ÚZEMNÍ PLÁN OBCE ČERMNÁ VE SLEZSKU - změna č.2

ZMĚNA GRAFICKÉ ČÁSTI

5. VODNÍ HOSPODÁŘSTVÍ

6. ENERGETIKA, SPOJE

VÝKRES

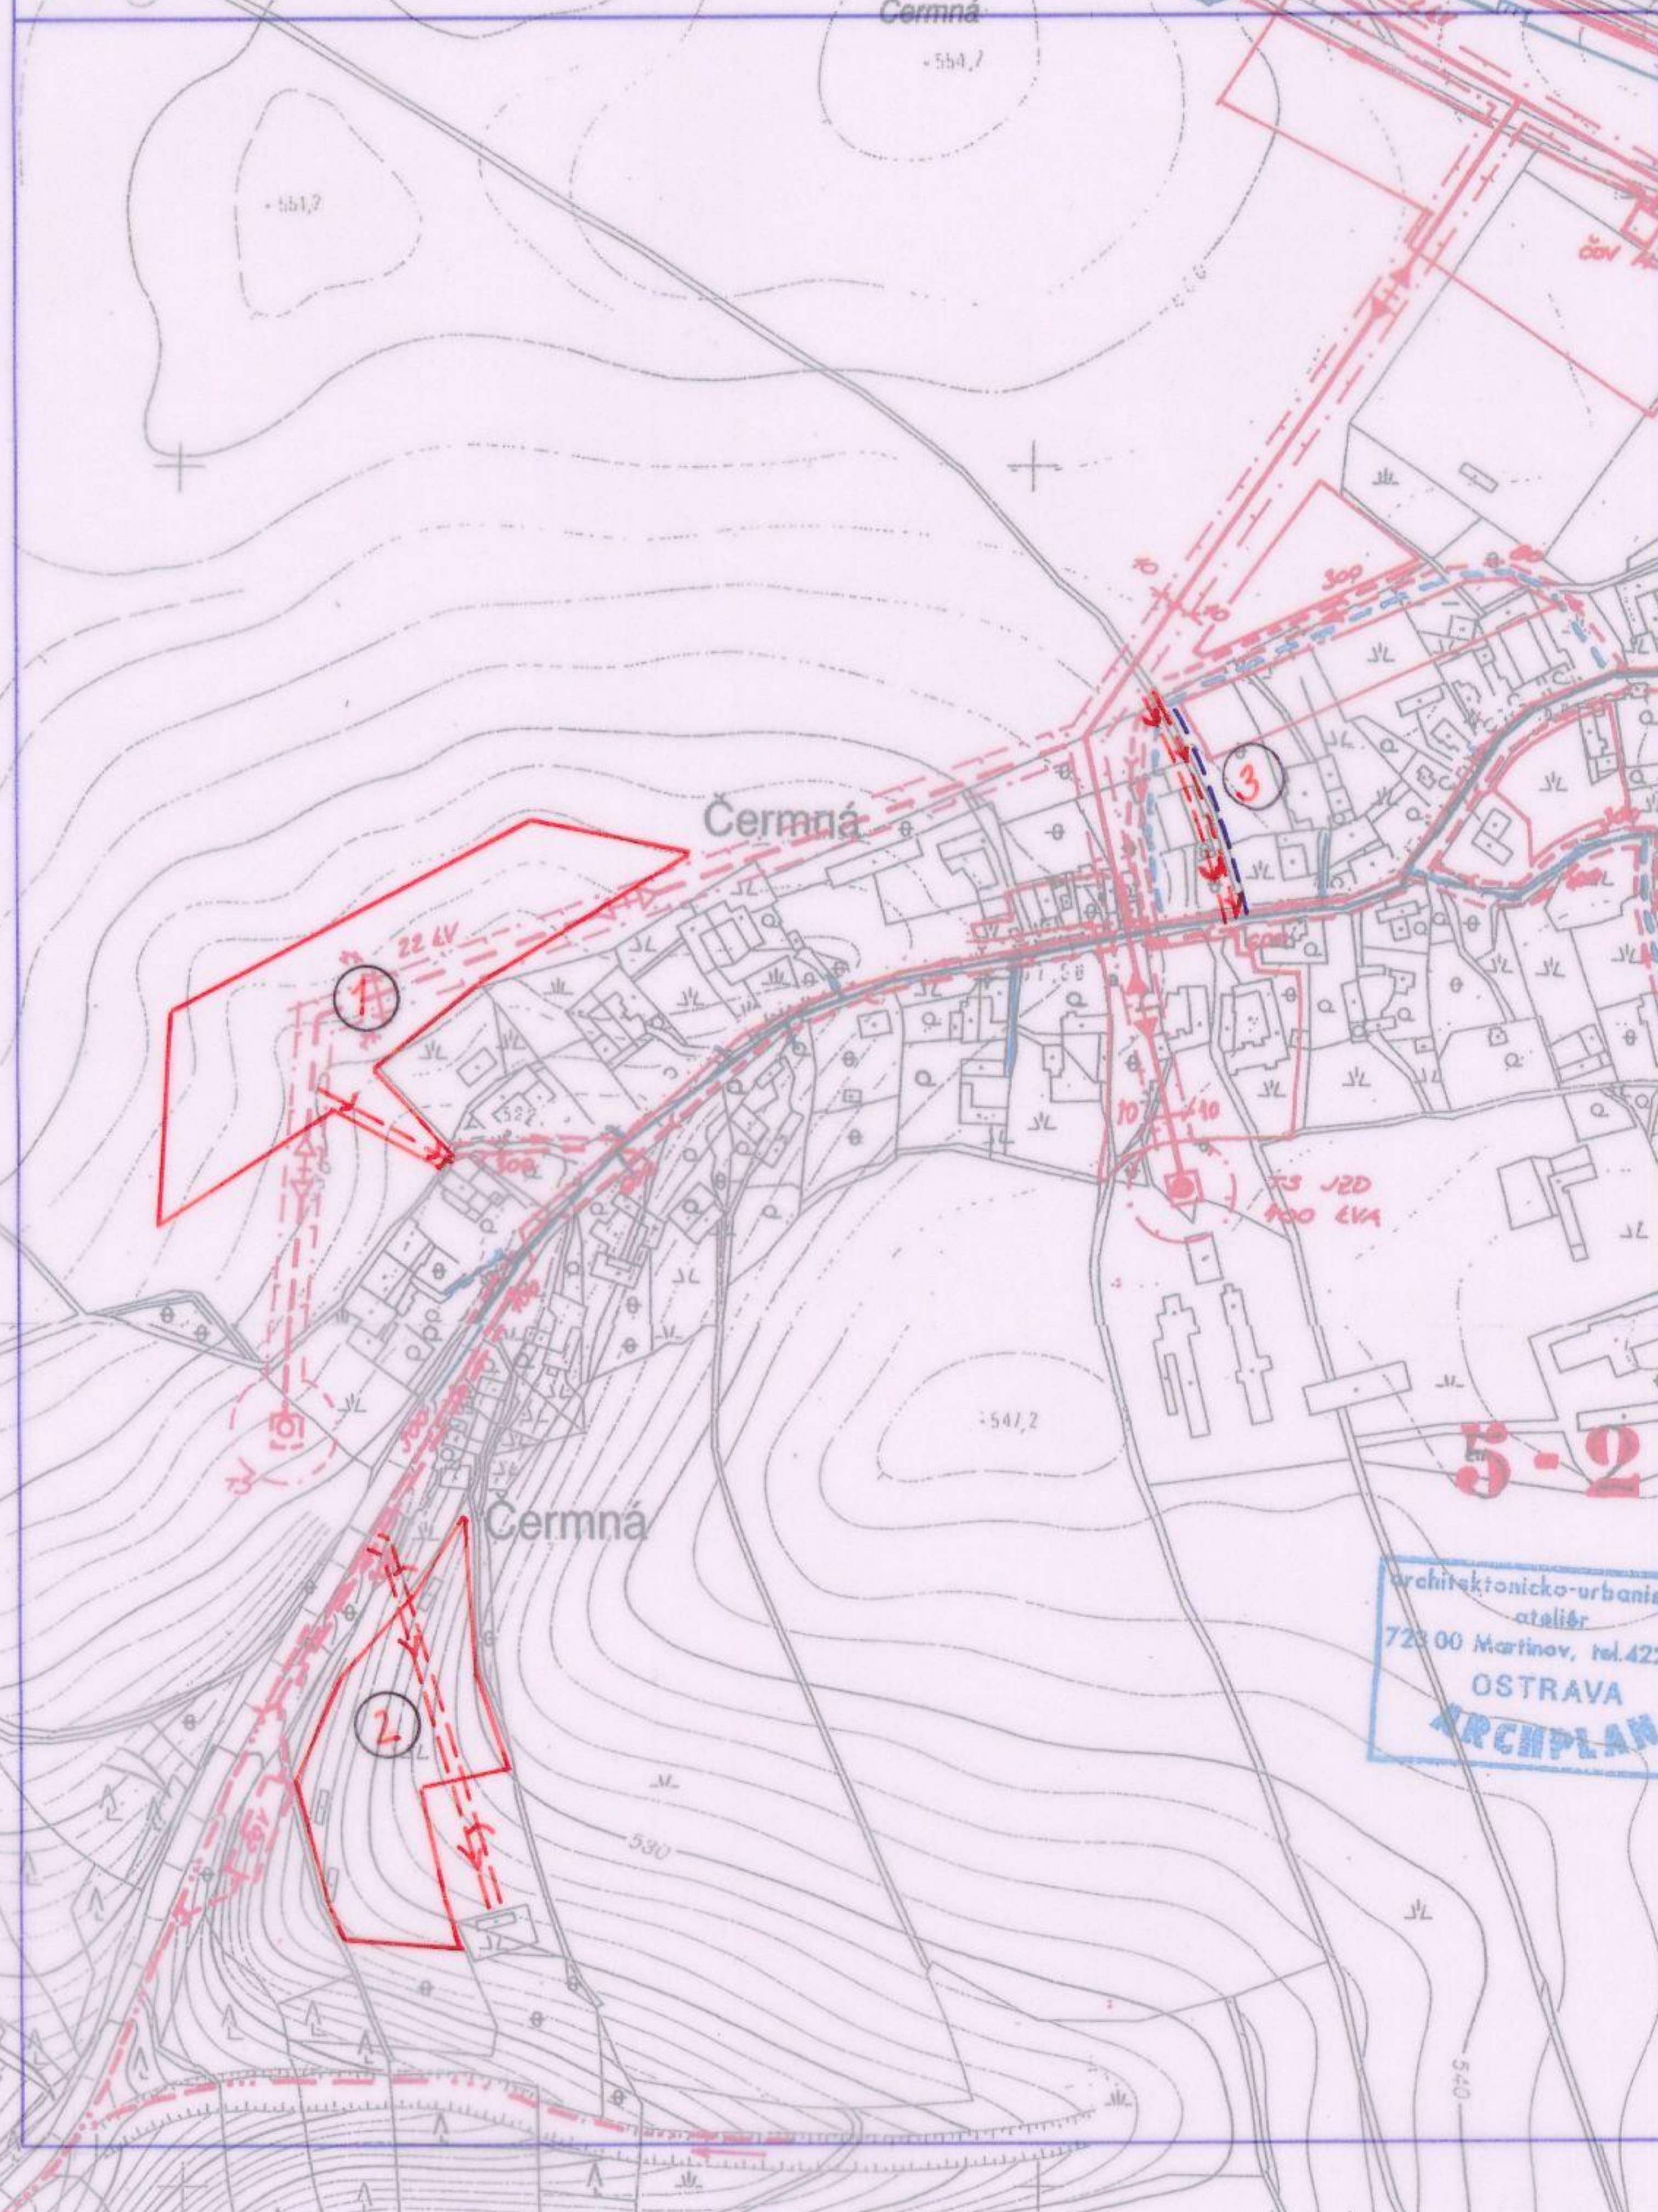
1. NÁVRH ZÓNY TV - RETENČNÍ NÁDRŽE 2,3
- 2.3. ÚPRAVA NÁVRHU VEDENÍ VODY, KANALIZACE A PLYNU V ZÓNÁCH PA, BI a SPR
